procedura ID_VIP/ID_MATTIM: 12691 denominato "Pitigliano" ubicato nei comuni di Pitigliano (GR) e Sorano (GR) costituito da 20 (venti) aerogeneratori di potenza nominale 7,0 MW per un totale di 140,0 MW con relative opere connesse ed infrastrutture indispensabili.

Modulo per la presentazione delle osservazioni per i piani/programmi/progetti sottoposti a procedimenti di valutazione ambientale di competenza statale

“Progetto di un impianto eolico denominato “Pitigliano” ubicato nei comuni di Pitigliano (GR) e Sorano (GR) costituito da 20 (venti) aerogeneratori di potenza nominale 7,0 MW per un totale di 140,0 MW con relative opere connesse ed infrastrutture indispensabili”

Immagine 1. Vincoli ex art. 136 del CBC dal PIT della Regione Toscana e zona approssimativa dove è progettato l'impianto industriale.

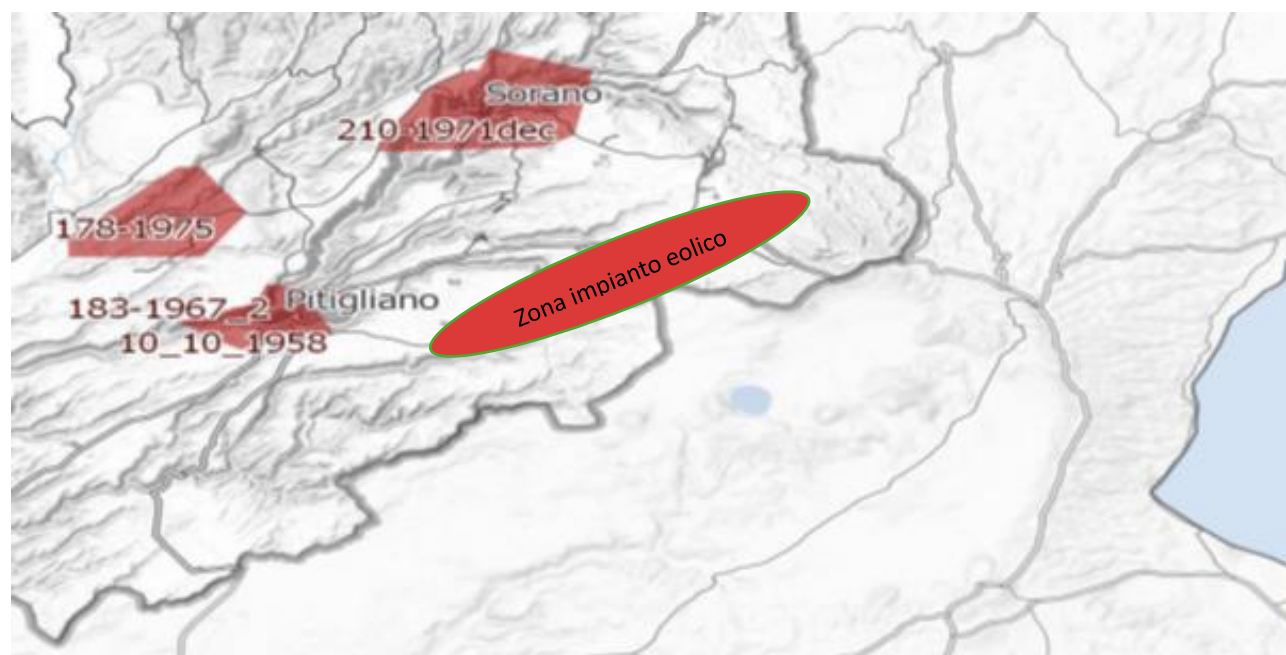
Inoltre, come sostiene la Proponente parte dell'impianto si verrebbe a trovare a 3,5 km dal centro abitato di Sorano. Infatti, tre degli aerogeneratori WTG 08, 09, 10 sono addirittura all'interno delle fasce di rispetto dei 3 km del suo vincolo paesaggistico di notevole interesse pubblico ex art 136 del CBC. Si evidenzia che così si crea

un'ulteriore incompatibilità con la tutela del Paesaggio.

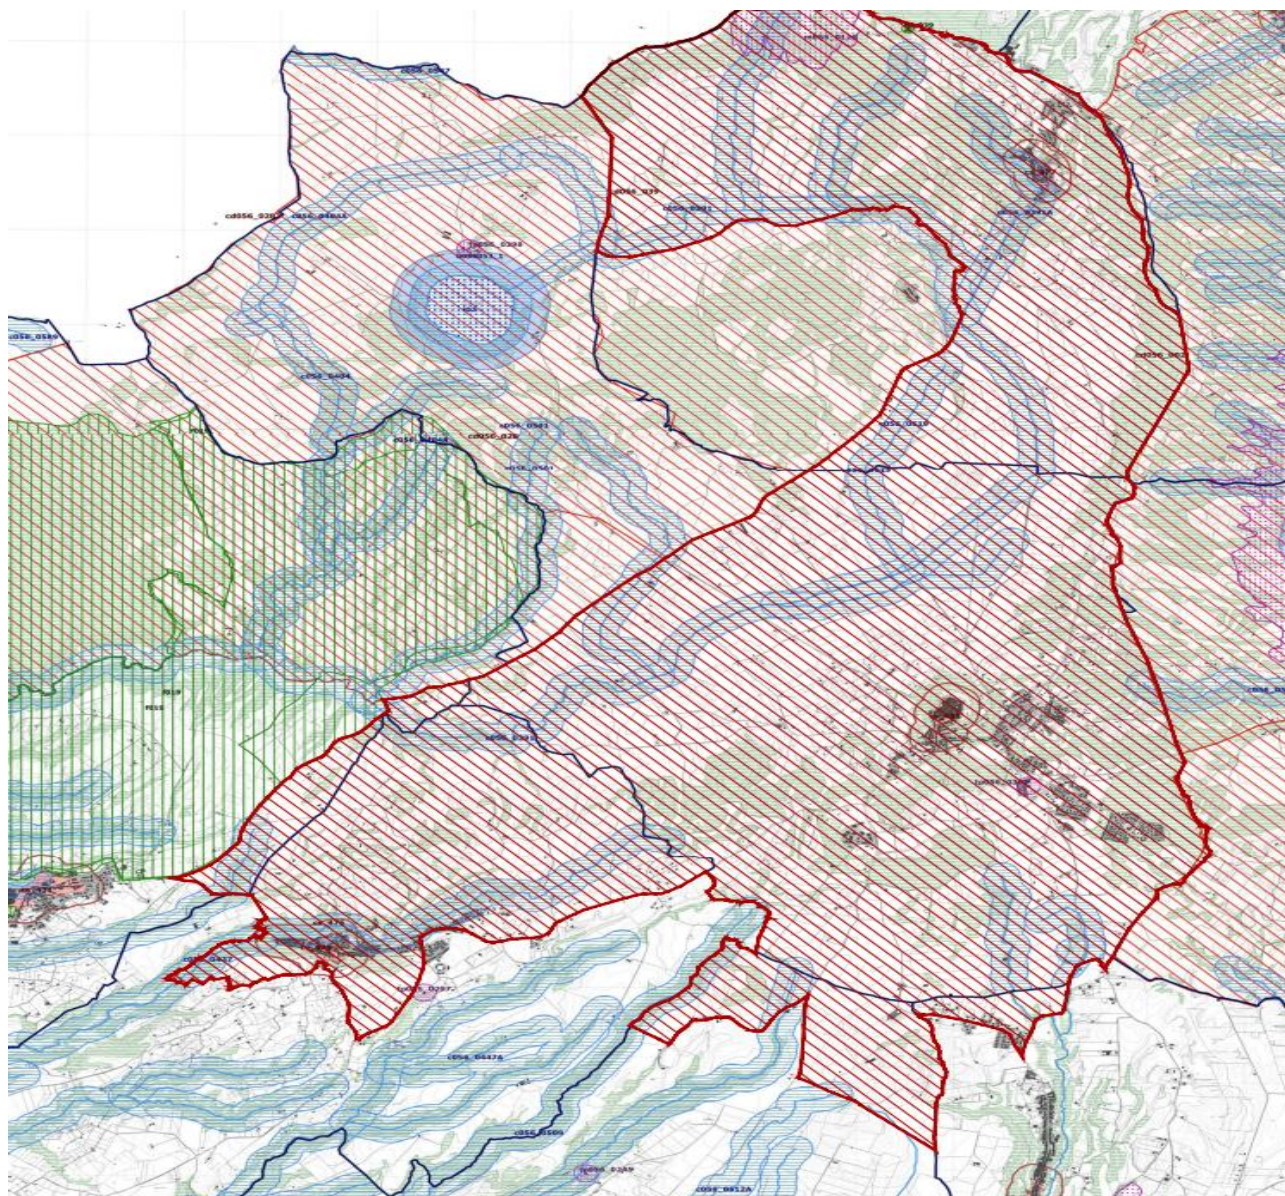
Come è illustrato nell'immagine si ribadisce che l'impianto industriale "Pitigliano" ricade completamente all'interno delle fasce di rispetto dei due vincoli di notevole

interesse pubblico e lambisce quelle di un terzo vincolo e quindi come affermato dal Consiglio di Stato nelle sentenze citate, l'impianto è insediato in area non idonea ai sensi dell'art. 20 comma 8 lettera c quater del D.Lgs. n. 199/2021 e ss.mm.ii al contrario di quanto sostiene la proponente.

Immagine 3. Cumulo di una parte di impianti eolici, fotovoltaici e geotermici industriali in progettazione ed esistenti intorno all'eolico industriale "Pitigliano".

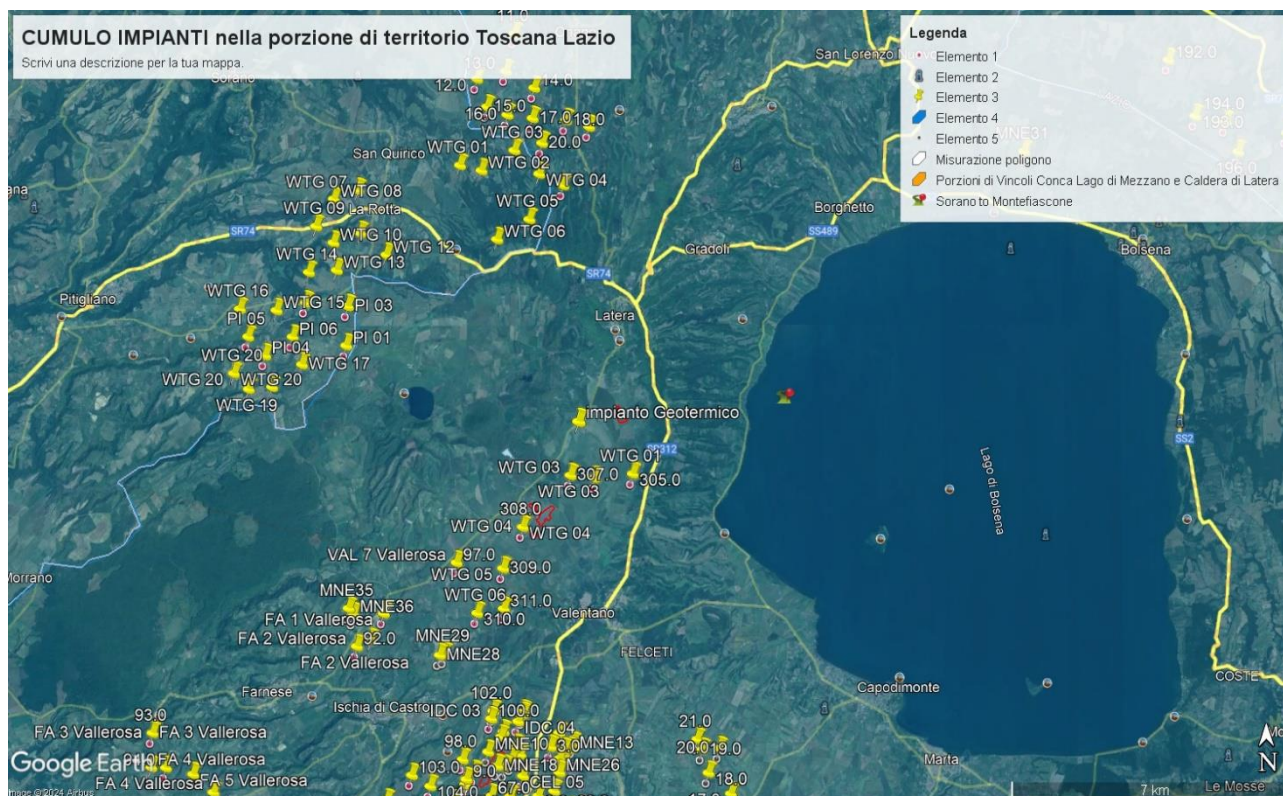
Tornando alle Linee guida nazionali, l’allegato IV dedica il paragrafo 3 agli impatti visivi e quelli sui Beni Culturali, Paesaggistici, Naturalistici e Culturali, ecc. Viene detto che la valutazione dell’impatto visivo dovrà essere effettuata tenendo conto “degli elementi caratterizzanti e qualificanti il paesaggio, effettuata alle diverse scale di studio (vasta, intermedia e di dettaglio...”. Le analisi debbono non solo definire l’area di visibilità dell’impianto eolico industriale, ma anche il modo in cui l’impianto viene percepito all’interno del bacino visivo. Le analisi visive debbono inoltre tener in opportuna considerazione gli effetti cumulativi derivanti dalla compresenza di più impianti”. Nella Relazione Paesaggistica e nello Studio di Impatto Ambientale prodotte dalla proponente come già evidenziato è stato ignorato il vincolo paesaggistico di notevole interesse pubblico ex articolo 136 del Codice dei Beni

Culturali “*Ambito paesaggistico, geologico e geomorfologico dell’orlo della caldera di Latera ...*” Non vengono nemmeno citati gli impianti eolici in progetto al MASE, il “Rempillo” (6 aerogeneratori) e un altro in verifica amministrativa di 14 aerogeneratori e 72, 6 MW. Ad oggi nei territori di Pitigliano, Sorano e in quello limitrofo potenzialmente potrebbero essere insediati 40 aerogeneratori alti 200 metri e larghi 170. Ma la proponente non cita neanche altri impianti che creerebbero il cumulo e quindi maggiore impatto. Infatti, sul territorio della “Città del Tufo” (Sorano e Pitigliano) impatterebbero anche l’impianto eolico “Montarzo” di Onano con 13 aerogeneratori con le dimensioni ricordate, l’altro eolico industriale nel territorio di Valentano con sette aerogeneratori (stesse dimensioni), gli impianti di Farnese con un minieolico di 3 Torri alte 60 metri già installate in località Poggio del Crognolo e l’impianto eolico industriale “Vallerosa” (7 aerogeneratori alti 200 metri e larghi 158 metri) in procedura VIA presso la Regione Lazio. Inoltre, altri impianti del minieolico già presenti a Valentano, Cellere e Piansano e due progetti eolici industriali con le stesse dimensioni (200 m x 170 m) nel Comune di Ischia di Castro. La valutazione del cumulo non prende neanche in considerazione gli impianti industriali di fotovoltaico e agrivoltaico in progetto a Farnese, Valentano, Ischia di Castro, Cellere. L’impianto geotermico in procedura Via al MASE, progettato nella Caldera di Latera. Quindi è stata effettuata una valutazione del potenziale impatto cumulativo non veritiera a dispetto di quanto affermato dalla proponente che sostiene di aver preso in considerazione uno spazio di 10 km intorno al suo impianto per gli impatti che si creerebbero.

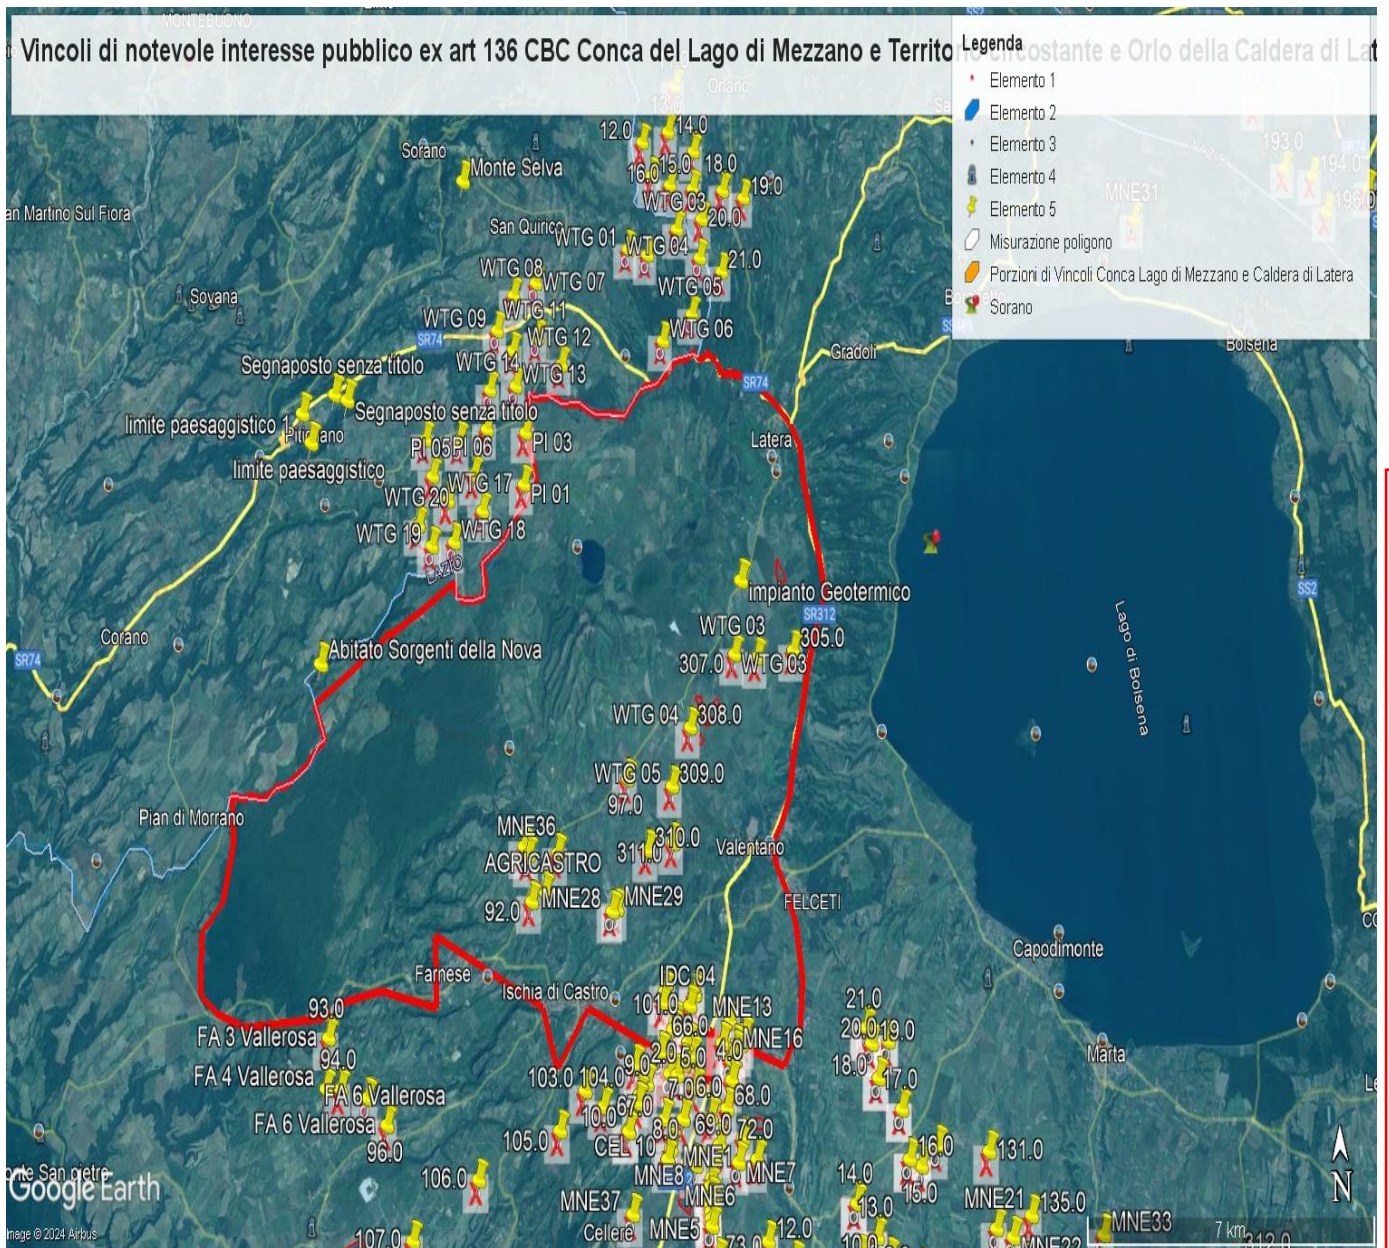
Il progetto è inteso essere realizzato in un'area caratterizzata da numerosi vincoli di carattere archeologico e non rispetta le dovute distanze da essi.

In generale, il progetto cozza contro l'esigenza di tutelare un paesaggio storico unico nel suo genere, per millenni plasmato dall'attività umana e dal suo integrarsi con le sue peculiarità naturali.

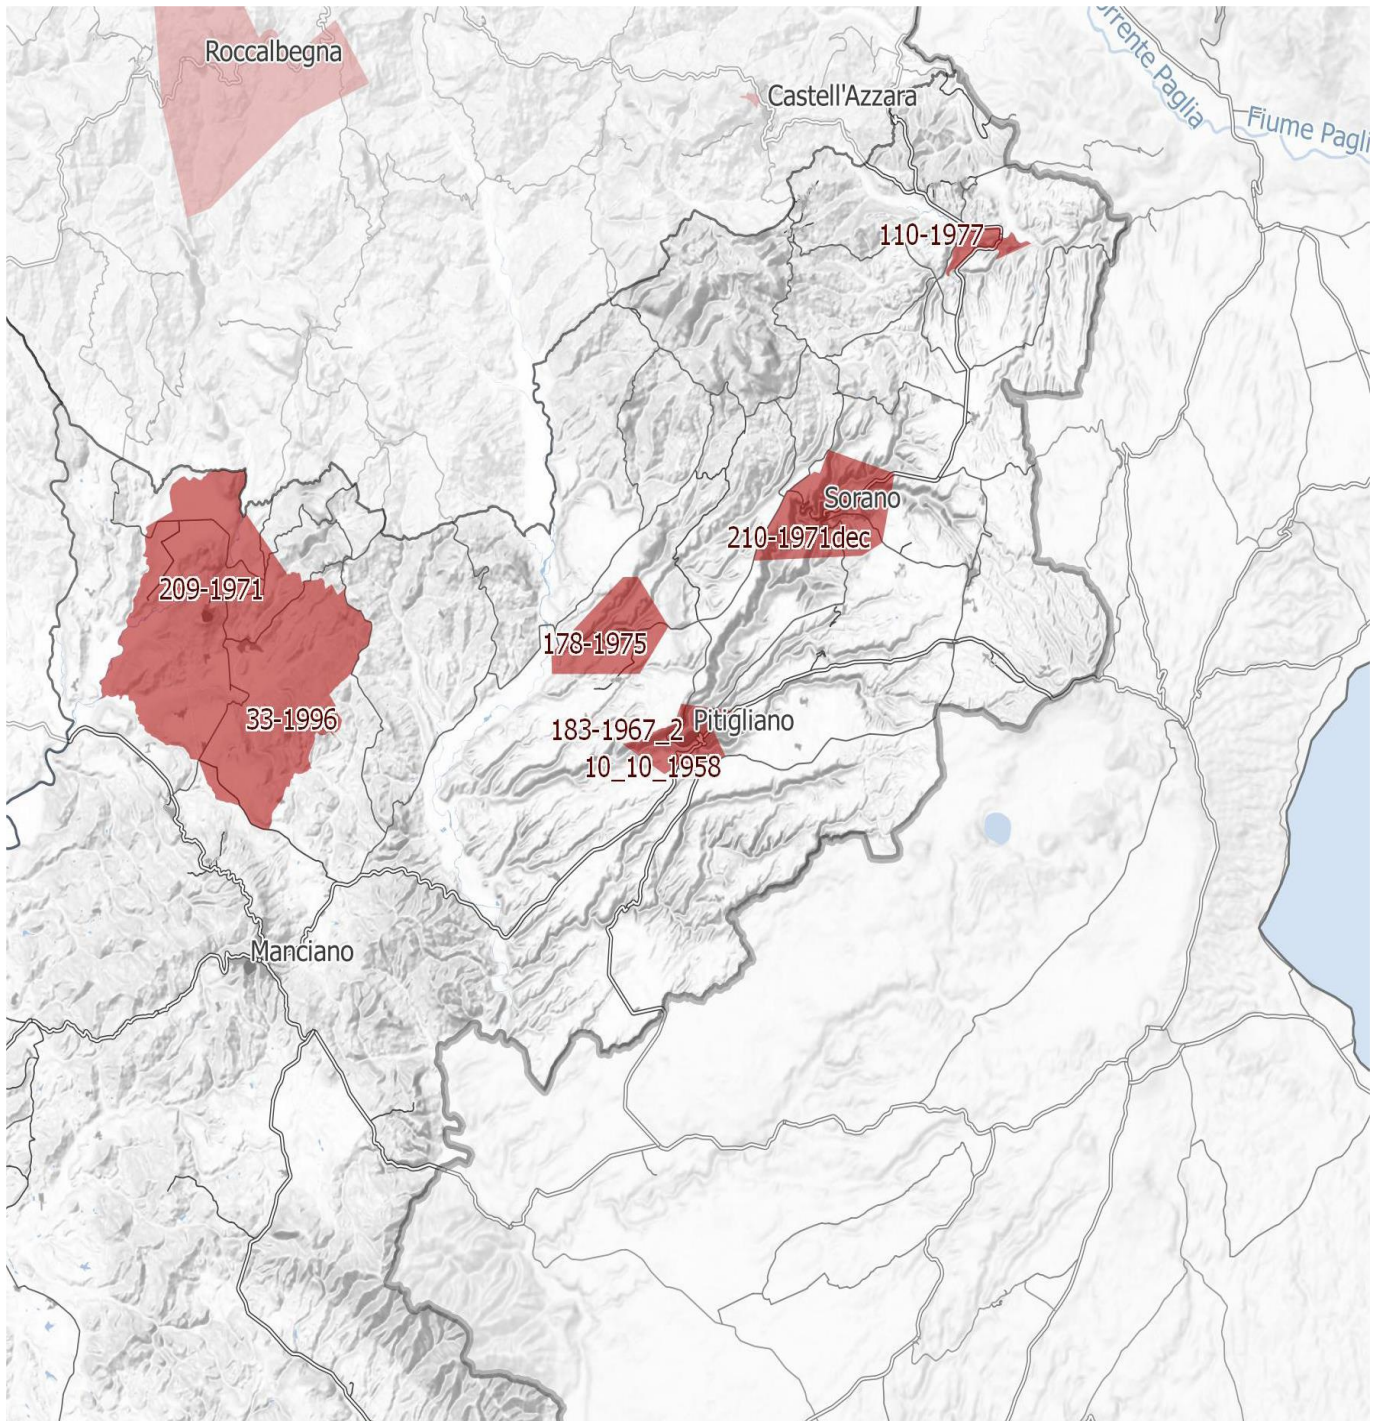
IMMAGINE n. 4 Si evidenzia che i tre aerogeneratori WTG 07, WTG 08 e WTG 09 impattano con il vincolo paesaggistico di notevole interesse pubblico del Centro Storico di Sorano. Il WTG 07 si troverebbe a 2828 m, WTG 08 2504 e WTG 09 2990. Il cavidotto dell'impianto invece impatta in buona parte del Vincolo paesaggistico ex art. 136 del CBC del Centro Storico di Pitigliano.
